TNO-rapport**TNO 2018 R10927****Second opinion advies breedplaten Turfmarkt
147****Building, Infrastructures &
Maritime**Stieltjesweg 1
2628 CK Delft
Postbus 155
2600 AD Delftwww.tno.nlT +31 88 866 20 00
F +31 88 866 06 30

Datum	21 augustus 2018
Auteur(s)	ir. H. Borsje ir. G.G.A. Dieteren
Exemplaarnummer	100316338
Oplage	
Aantal pagina's	55 (incl. bijlagen)
Aantal bijlagen	
Opdrachtgever	Ministerie van Justitie en Veiligheid Turfmarkt 147 2511 DP Den Haag
Projectnaam	
Projectnummer	060.34882/01.01

Figuur 3.1: Detail 07b; aansluiting vloerdelen aan vloer in stabiliteitskern

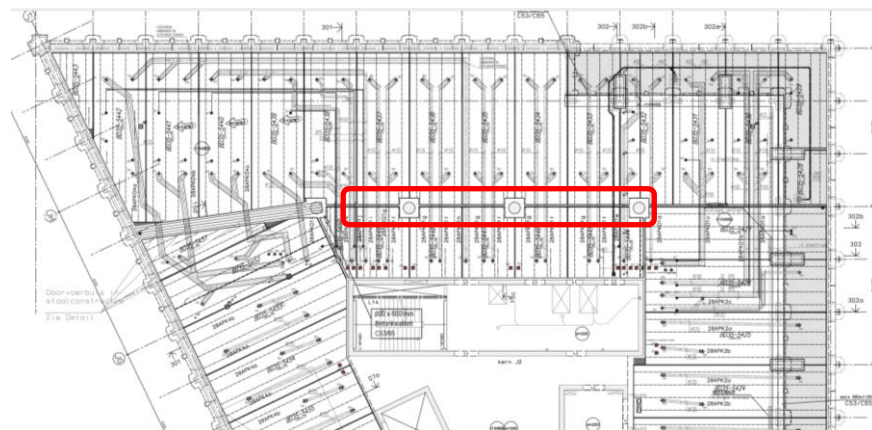
Aangaande dit detail heeft TNO de volgende opmerkingen:

- In bovenstaand detail dsn 07b is in kleur een tweetal mogelijke bezwijkvlakken getekend. Bij deze bezwijkvorm (die bij Eindhoven Airport maatgevend bleek te zijn) wordt er geen wapening aan de onderzijde van de vloer doorsneden. De aansluiting volgens detail dsn 07b wordt door TNO even kritisch geacht als andere plaatnaden waar positieve momenten door primaire krachtsafdracht optreden.

TNO concludeert op basis van de beschikbare informatie dat de aansluiting volgens detail dsn 07b even risicovol is als andere plaatnaden en dat ook hier de

aanwezigheid van positieve momenten ter plaatse van de plaatnaden (trek aan de onderzijde) gecontroleerd moet worden. Dat wil zeggen dat deze delen van de vloer minimaal ingedeeld moeten worden in het “oranje” gebied, met huidig gebruik handhaven.

Figuur 5.2: Voorbeeld van een gebied met geringe delaminatie (bouwdeel A, verdieping 12, gebied 2)

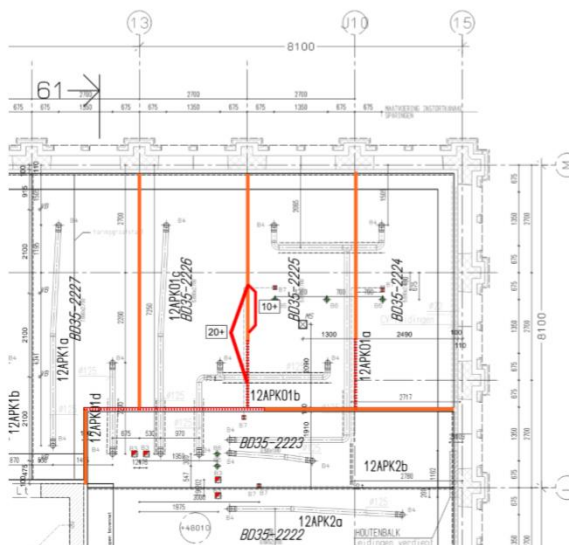
Naar het oordeel van TNO is Zonneveld hier heel consequent maar iets te conservatief in geweest. Voor kleine zones met delaminatie, met een beperkte breedte, acht TNO het zeer waarschijnlijk dat die niet zijn ontstaan door “overbelasting”, maar door onvolkomenheden tijdens de uitvoering en/of uitdrogingskrimping van de breedplaten. Die zones geven daardoor geen verhoogd risico, waardoor ze direct ingedeeld kunnen worden in het “oranje” gebied, met huidig gebruik handhaven.

De figuren 5.1 en 5.2 geven twee voorbeelden van gebieden met geringe delaminatie. Een compleet overzicht van de gebieden waar het voorgaande van toepassing is, is weergegeven in hoofdstuk 8.

Figuur 5.3: Zone waar ook de strokenmethode toegepast had mogen worden (bouwdeel A, verdieping 14, gebied 2)

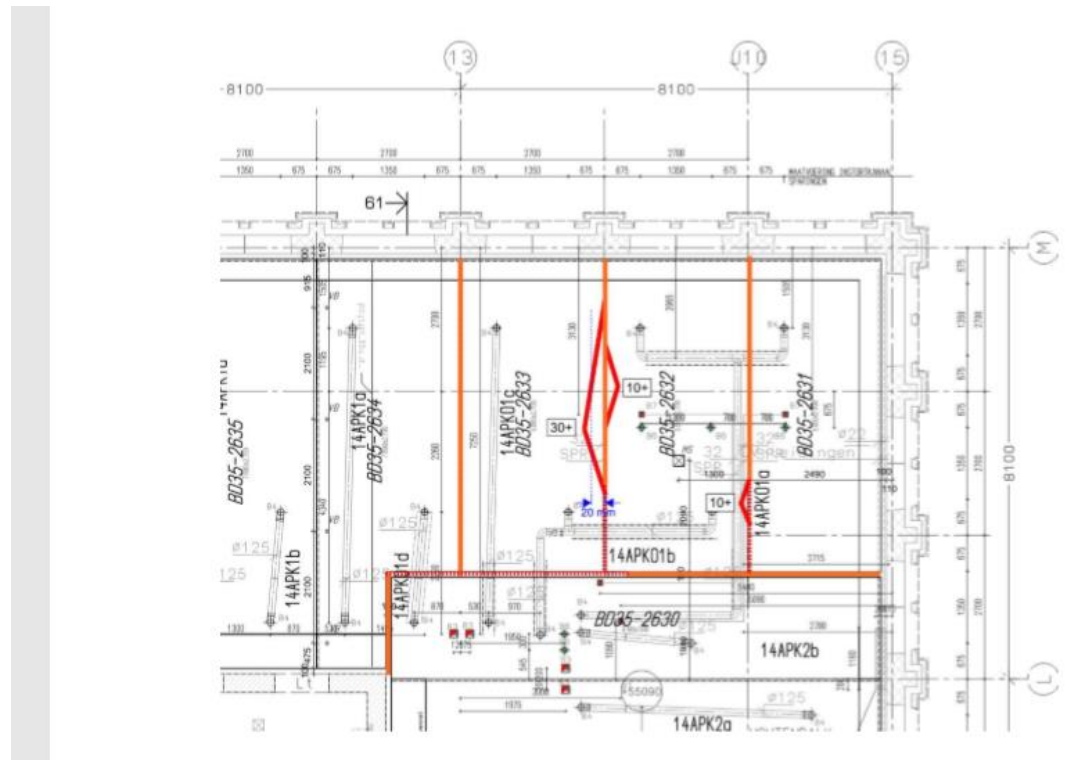
Voor een deel van de gebieden waar een lastbeperking is bepaald op basis van bewezen sterkte had ook de strokenmethode toegepast mogen worden. Dit is bijvoorbeeld het geval bij de delaminatie die is gevonden bij bouwdeel A, verdieping 14, gebied 2. Een compleet overzicht van de gebieden waar het voorgaande van toepassing is, is weergegeven in hoofdstuk 8 (figuur 5.3).

Figuur 5.5: Snedekrachten langs de naad als deze niet als scharnier is gemodelleerd (bron Zonneveld [08])

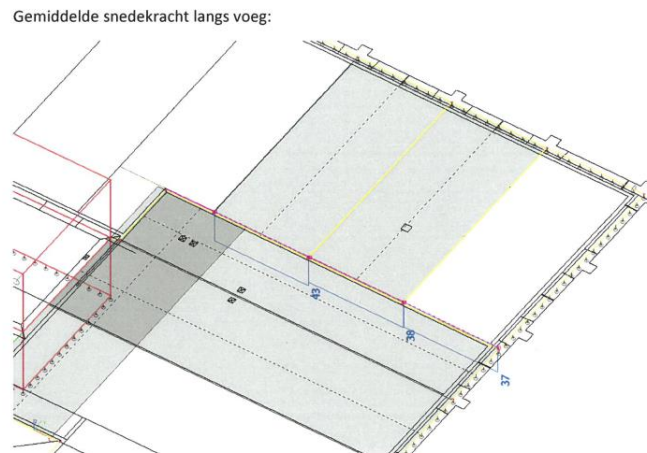
Naar aanleiding van het voorgaande is aan Zonneveld gevraagd om de situatie met een tweetal “open voegen” en geen scharnier in de aansluitende plaatnaad ook voor een specifiek geval qua krachtswerking inzichtelijk te maken. De hierbij berekende snedekrachten zijn weergegeven in figuur 5.5.

Het maximaal optredende moment in de aansluiting is lager dan het door Zonneveld uitgerekend moment horende bij een schuifspanning van 0,4 MPa. Op basis van deze berekening kan geconcludeerd worden dat de strokenmethode voor dit geval inderdaad toegepast kan worden. De schematisering met een scharnier is daarbij overigens volgens TNO dan niet nodig.

Figuur 5.6: Delaminatie in de langsnaad die doorloopt tot aan de dwarsnaad (bouwdeel C, verdieping 28, gebied 6)

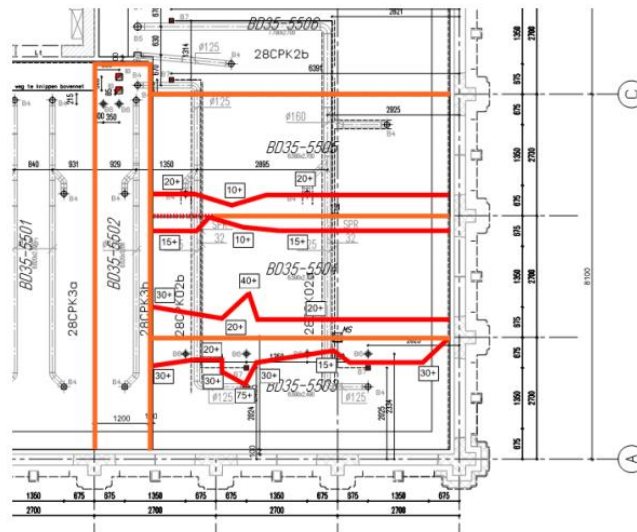
Voor de beoordeling of de strokenmethode wel of niet toegepast kan worden is, zonder dit uitgebreid onderzocht te hebben, door TNO aangenomen dat de aangetroffen delaminatie in de langsnaden (open voegen in het model) niet tot aan de scharnierend veronderstelde aansluiting moet lopen. Bij de delaminatie zoals getoond in figuur 5.6 is een deel van koppelstaven in het scharnier geheel gelegen

in gedelamineerd gebied. De werking van deze koppelstaven is niet aangetoond. In een dergelijk geval kan de strokenmethode naar het oordeel van TNO niet toegepast worden.

Figuur 5.7: Delaminatie in de langsnaad die niet doorloopt tot aan de dwarsnaad (bouwdeel C, verdieping 29, gebied 6)

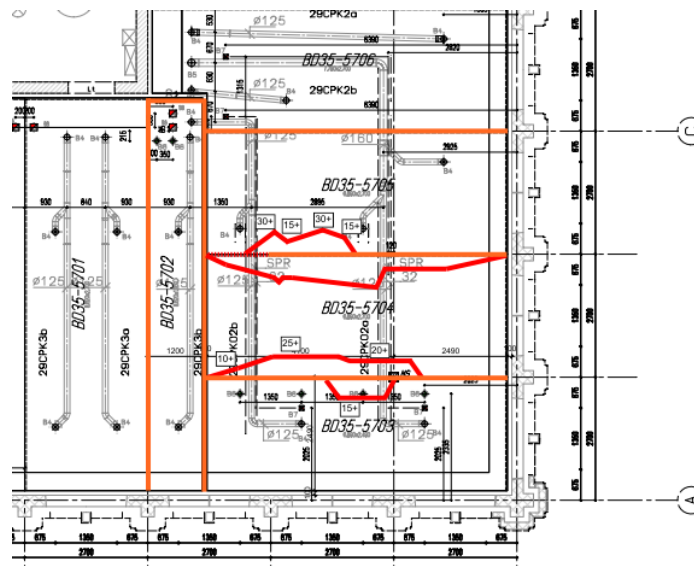
De delaminatie kan echter ook verlopen zoals in figuur 5.7 is aangegeven. Daarbij gaat TNO er vanuit dat de koppelstaven wel voldoende verankerd zijn om de optredende krachten over te kunnen dragen, waardoor het toepassen van de strokenmethode wel is toegestaan. Wat niet wegneemt dat hierbij dus wel nog de als scharnier aangenomen plaatnaad nader onderzocht moet worden op de aanwezigheid van delaminatie.

Figuur 8.3: Bouwdeel A, verdieping 22, gebied 2

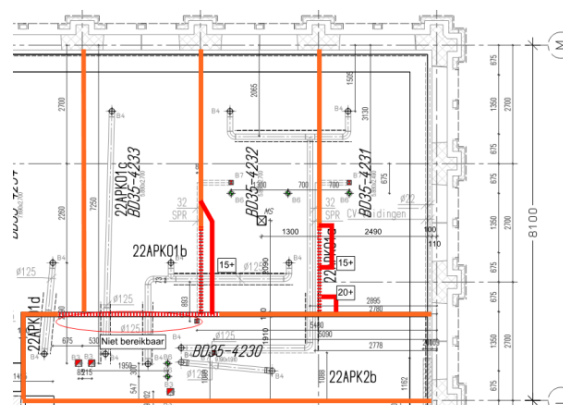
In vervolg op de vorige paragraaf geldt dat bij enkele gebieden de delaminatie in de langsnaden doorloopt tot aan het veronderstelde scharnier. Voor die gebieden is de werking van het veronderstelde scharnier mogelijk niet gewaarborgd, daar een deel van de koppelwapening aan één zijde van de plaatnaad volledig in onthecht gebied gelegen is. Hier wordt toepassing van de strokenmethode door TNO ontraden, hetgeen betekent dat deze gebieden in het "rode" gebied ingedeeld moeten worden.

- Bouwdeel A, verdieping 22, gebied 2
- Bouwdeel C, verdieping 18, gebied 6
- Bouwdeel C, verdieping 22, gebied 6
- Bouwdeel C: Verdieping 28, gebied 6
- Bouwdeel C, verdieping 31, gebied 6

Figuur 8.7: Bouwdeel C, verdieping 29, gebied 7 [08]

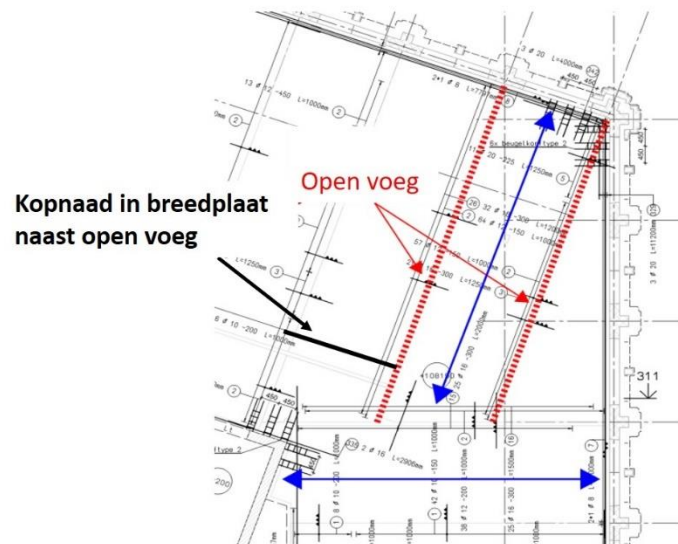
- 8.3.3 *Strokenmethode discutabel daar naastgelegen vloerstrook ook een kopnaad bevat*
 Voor een aantal gebieden waar de strokenmethode is toegepast geldt dat er direct naast de als open voeg veronderstelde plaatnaad er een kopnaad in het veld aanwezig is (zie figuur 8.7). Er is voor zover TNO dit kan nagaan niet gecontroleerd wat het spanningsniveau in deze naad wordt. Tevens is niet te voorspellen wat het ontstaan van een scheur in de langснаad voor een effect heeft op deze kopnaad. Mogelijk heeft dit tot gevolg dat deze kopnaad ook onthecht en zodoende faalt. TNO adviseert zodoende om in deze gevallen de strokenmethode niet toe te passen, hetgeen betekent dat deze gebieden in het "rode" gebied ingedeeld moeten worden.

Dit geldt voor de volgende gebieden:
 Bouwdeel C, verdieping 29, gebied 7
 Bouwdeel C verdieping 32, gebied 7
 Bouwdeel C, verdieping 33, gebied 7
